CIRCULAR ACLARATORIA N°1

REF: EXP 4159/2017 RC 21726

Objeto: "Sala para Personal de Limpieza, Estación Lomas de Zamora"

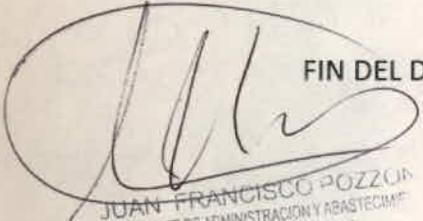
OFERENTE: En referencia al tema de cloacas, la instalación sanitaria a realizarse. Donde deberíamos hacer desembocar la futura cloaca. A ramal principal de la empresa de aguas o habría algún ramal interno de la estación?

REPUESTA: Se informa que el desagüe cloacal se resolverá de la siguiente manera:

- Cámara séptica
- Pozo negro
- Cámara de Inspección preparada para la futura conexión de la red

La implantación del sistema será aledaño al edificio existente.
